Verslag huishoudelijke elektrische installatie op laagspanning en zeer lage spanning

Referentie: **007-20261026-01**	Datum controle: **26/10/2026**
Keurder: **007**

Eigenaar:	**Onbekend**	EAN-code:	**541449206001352244**
Adres installatie:	**Weertersteenweg 166, 3680 - Maaseik**	Nummer teller(s):	**1sag3100539549**
		Distributienetbeheerder installatie:	**Fluvius**
Datum uitvoering installatie:	☐ Vóór 01/10/1981 ☑ Tussen 01/10/1981 en 01/06/2020 ☐ Vanaf 01/06/2020		
Type:	☑ Wooneenheid ☐ Niet-huishoudelijk ☐ PV ☐ Batterij ☐ Laadpaal

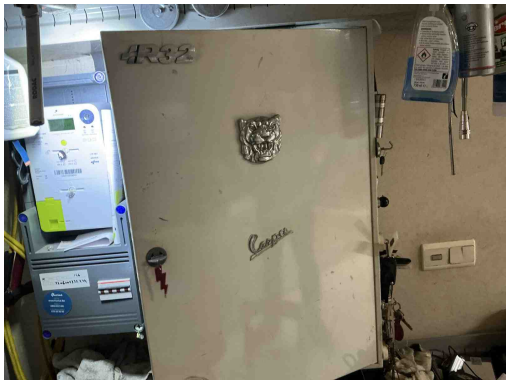
B17 - De voedingsspanning is niet op elk bord vermeld (Boek 1: 3.1.3.3).

B18 - Het volgnummer is niet op elk bord vermeld (Boek 1: 3.1.3.3).

B17 - De voedingsspanning is niet op elk bord vermeld (Boek 1: 3.1.3.3).

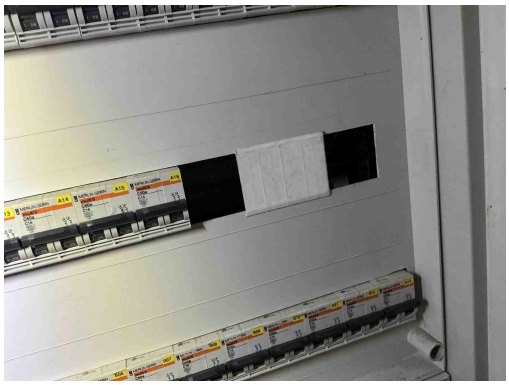
B17 - De voedingsspanning is niet op elk bord vermeld (Boek 1: 3.1.3.3).

B18 - Het volgnummer is niet op elk bord vermeld (Boek 1: 3.1.3.3).

B30 - De houder van de beveiliging in een huishoudelijke ruimte is niet voorzien van aangepaste kalibreerelementen (Boek1: 5.3.5.5).

T02 - Gevaar voor rechtstreekse aanraking: genaakbare delen onder spanning (Boek 1: 4.2.2).

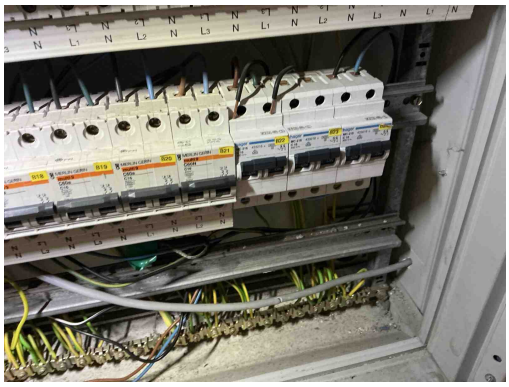
B06 - Het elektrisch verdeelbord heeft niet de minimale beschermingsgraad IPXX-B in een gewone ruimte (Boek 1: 4.2.2.3).

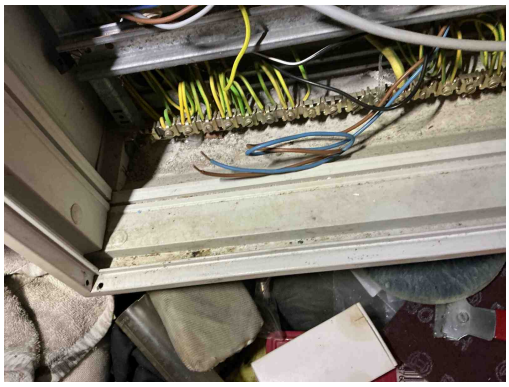
T02 - Gevaar voor rechtstreekse aanraking: genaakbare delen onder spanning (Boek 1: 4.2.2).

T02 - Gevaar voor rechtstreekse aanraking: genaakbare delen onder spanning (Boek 1: 4.2.2).

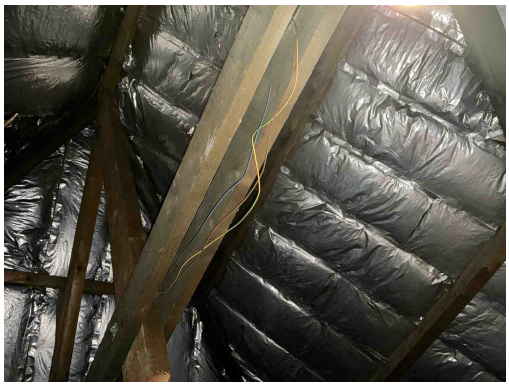
T24 - Het gebruik van elektrische machines of toestellen van klasse 0 en 0I is verboden. (Boek 1, Onderafdeling 4.2.4.3)
Opmerking: Oa woonkamer

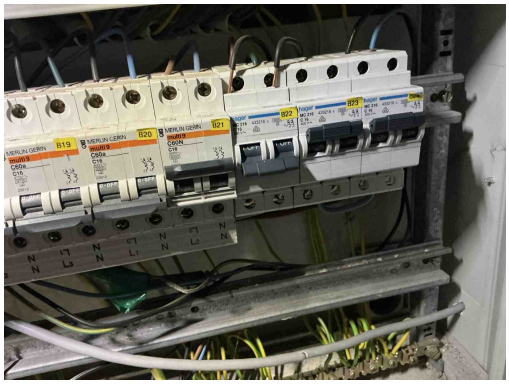
C21 - Het gebruik van geleiders van het type VOB, zonder bijkomende afscherming is niet toegestaan (Boek 1: 5.2.9.6).
Opmerking: Oa zolder

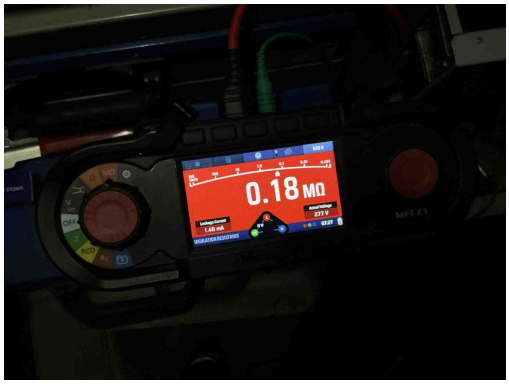
I01 - De waarde van de isolatieweerstand per kring dient tenminste 0,50 Mohm (1000 x Utest) te zijn (Boek 1: 6.4.5.1).

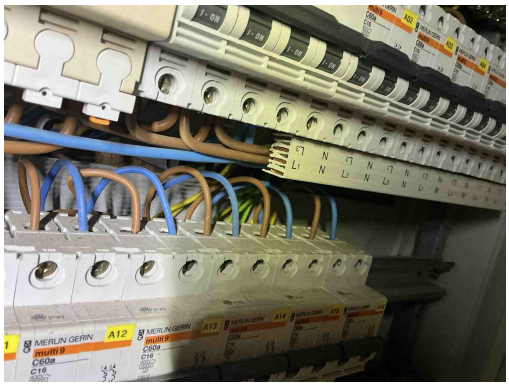
I01 - De waarde van de isolatieweerstand per kring dient tenminste 0,50 Mohm (1000 x Utest) te zijn (Boek 1: 6.4.5.1).

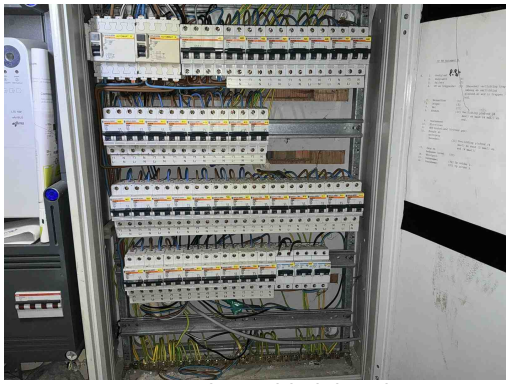
T21b - Het elektrisch materieel is niet geplaatst volgens de voorschriften van de fabrikant/ regels van goed vakmanschap. (Boek 1: 1.4.1.3) Oa kamgeleider niet afdoende afgedekt aan uiteiden. Zie kans op rechtstreekse aanraking plaatsingsfiche fabrikant.
